香港特別行政區政府

橋樑路面變形

香港審計署

二零零三年三月三十一日

橋板上鋪設的瀝青路面的設計
(典型厚度和設計使用年限)
(參閱第 2.2 及 4.3 段)

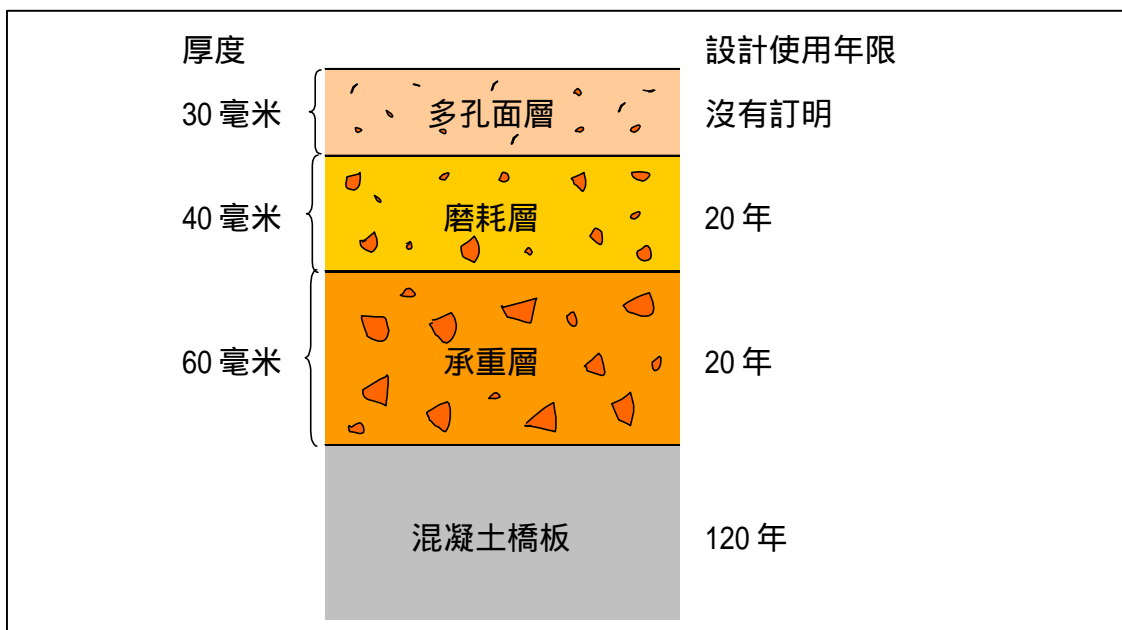
4.5 路政署技術通告第11/85號指出，按照一般規定，瀝青面層的厚度應設定為100毫米，這通常包括承重層和磨耗層兩個結構層。至於高速公路，路政署技術通告第11/85號訂明，多孔面層亦應包括在100毫米厚的瀝青面層內。由於多孔面層並非結構層，因此，路面結構層厚度會因敷設了多孔面層而減少。假如多孔面層的厚度屬30毫米的典型厚度，路面的結構層厚度便會減至70毫米(100毫米減去30毫米)。

4.11 顧問指出，如路面包括 30 毫米厚的多孔面層，容許瀝青路面總厚度減至 80 毫米，會令結構層厚度只有 50 毫米。這會大大削弱瀝青路面分散應力的能力，導致瀝青路面與防水膜的接合面須承受更大的應力。顧問開發了一個路面數值模擬，以確定瀝青路層厚度和模量的變化如何令應力改變。結果顯示，假如瀝青路面的厚度由 100 毫米減至 50 毫米，路層接合面承受的應力會顯著增加。

4.26 如上文第 4.14 段所載。顧問認為，日後進行的橋樑工程項目，橋板瀝青路面的最低容許結構層厚度不應少於 100 毫米。一九九九年九月，路政署各部的代表出席會議，討論顧問報告的研究結果並決定修訂路政署技術通告第 3/95 號，訂明橋板瀝青路面的結構層厚度應為 100 毫米而不是 50 毫米。假如鋪設多孔面層，總厚度最少應為 130 毫米。

長青高架道路 (斜路 B)
和汀九橋瀝青路面的厚度
(參閱第 4.13 段)

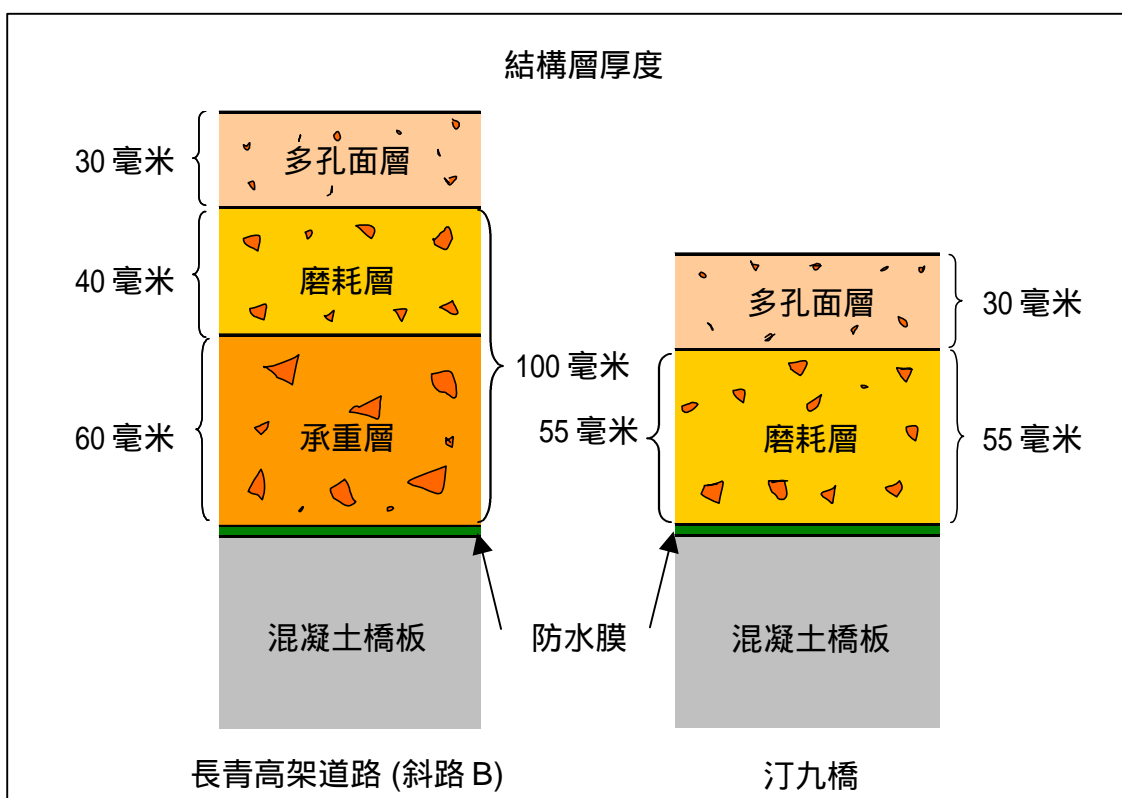
4.13 顧問為了證明上述所作的分析，也列舉其他橋樑工程項目為例，指出敷設防水膜的橋板的結構層厚度如約有 100 毫米或以上，則甚少有變形情況。所列舉的橋樑工程項目如下：

瀝青路面	
	總厚度 (毫米)	結構層厚度 (毫米)
(a) 長青高架道路 (斜路 B)	130	100
(b) 長青高架道路 (主幹線橋板)	140	110
(c) 藍巴勒海峽大橋	125	95

中間內頁圖四顯示長青高架道路 (斜路 B) 和汀九橋的瀝青路面厚度。

4.14 顧問認為，即使防水膜與瀝青面層的黏附力可能較低，但只要路面厚度足夠，也可承受外加的交通負荷量。解決瀝青路面過早損壞的一個辦法，就是鋪設合適厚度的路面，讓防水膜與路面之間的黏附力足可承受交通產生的應力。顧問認為，日後建造的橋樑工程項目，瀝青路面結構層 (即磨耗層和承重層) 的最低容許厚度不應少於 100 毫米。
